**AVIS RELATIF À LA PROTECTION
CONTRE LES EVENTUELS EFFETS NOCIFS ET NUISANCES
PROVOQUÉS PAR LES RAYONNEMENTS NON IONISANTS
GÉNÉRÉS PAR DES ANTENNES ÉMETTRICES STATIONNAIRES**

Commune : ANTHISNES - Exploitant : TELENET GROUP

Référence exploitant : LG2090A

Rapport n° 492 / 2025

Figure 1 : Vue en plan des lieux de séjour et des points de contrôle

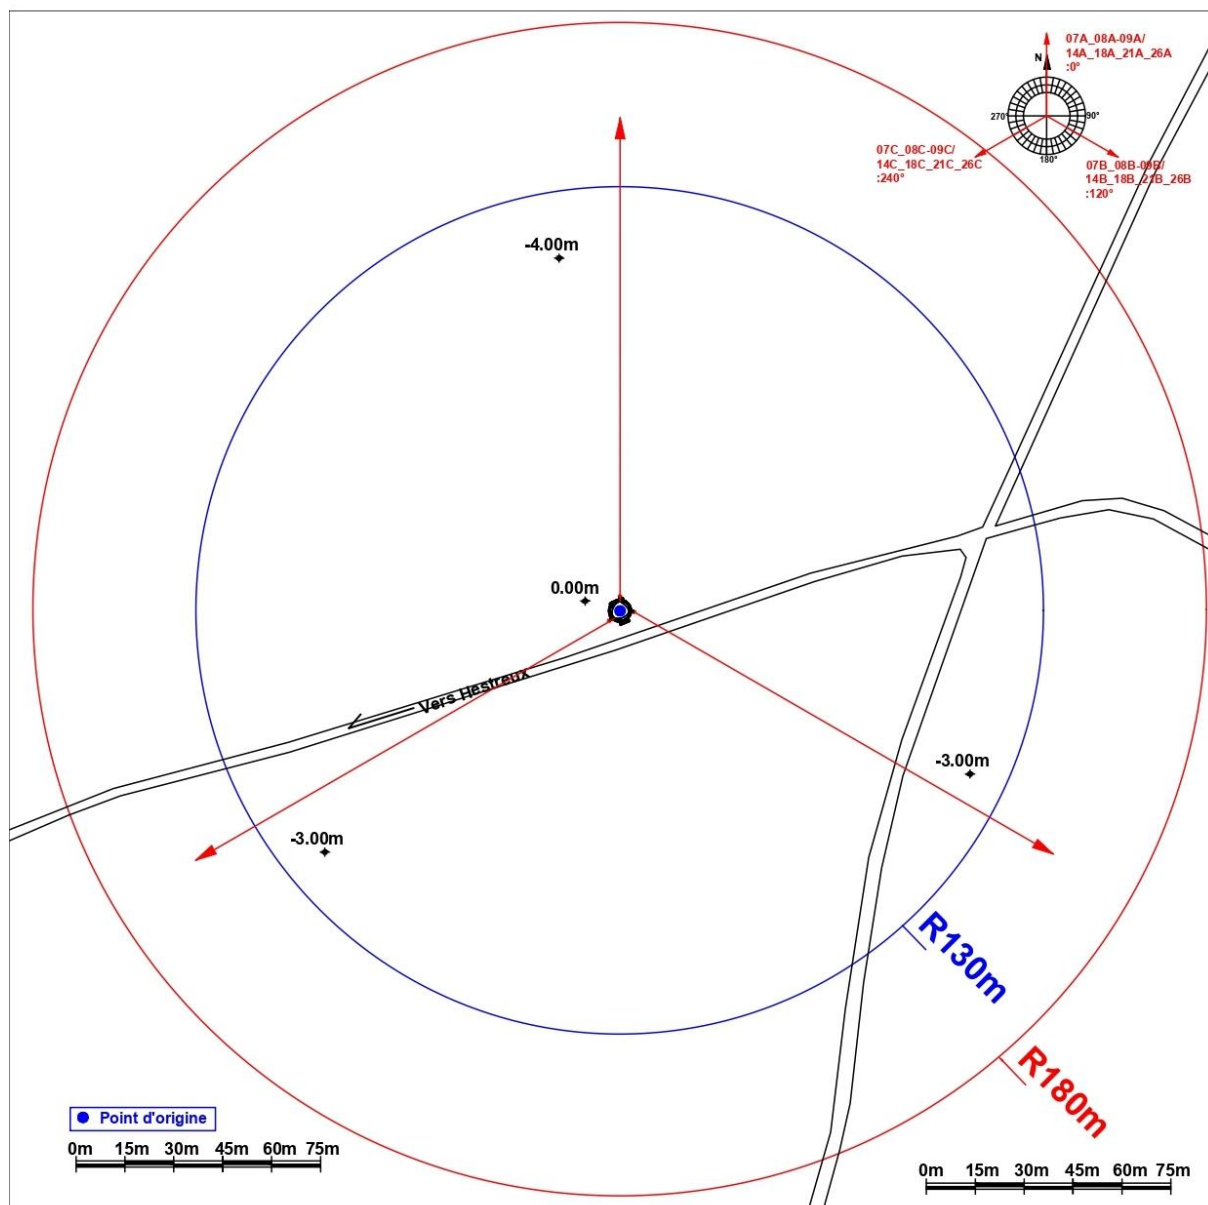
En ce qui concerne les antennes de l'installation mentionnées dans le tableau 1, la distance maximale à laquelle la limite pourrait être atteinte, à l'extérieur, est égale à 128,7 m. S'il n'y a pas de LS à une distance inférieure, les antennes respectent forcément la limite d'immission.

Dans le cas des LS situés à l'intérieur des bâtiments, une atténuation d'obstacle est prise en compte et il en résulte que la distance maximale à laquelle la limite pourrait être atteinte se réduit à 91,1 m.

Figure 2 : Vue en plan des installations d'antennes dans un rayon de 300 mètres autour de l'installation faisant l'objet de la demande d'avis

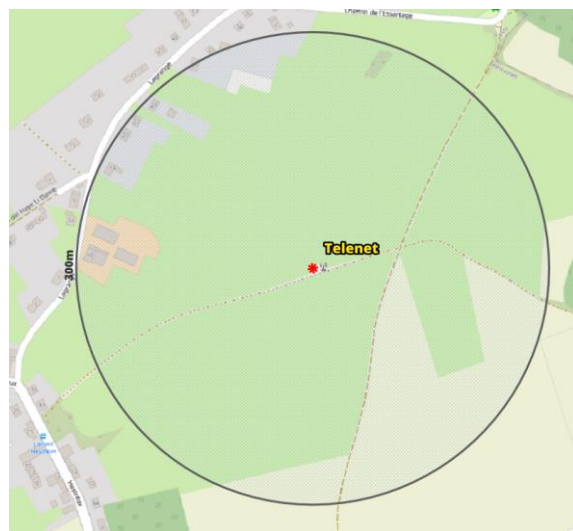
- il y a au plus 4 installations d'antennes émettrices stationnaires présentes dans la zone d'évaluation de 300 mètres de rayon représentée dans la figure 2, y inclus l'installation référencée dans le paragraphe 2 : la limite cumulative définie à l'article 4, §2 du décret est nécessairement respectée dans les lieux de séjour à l'intérieur de la zone d'évaluation de 300 mètres de rayon ;

Compte tenu des considérations ci-dessus, il apparaît que l'intensité du rayonnement électromagnétique généré, dans les lieux de séjour situés dans un rayon de 300 mètres autour de l'installation référencée dans le paragraphe 2, par l'ensemble des antennes émettrices stationnaires de l'ensemble des exploitants du même site d'antennes émettrices stationnaires respecte la limite fixée à l'article 4, § 2 du décret.
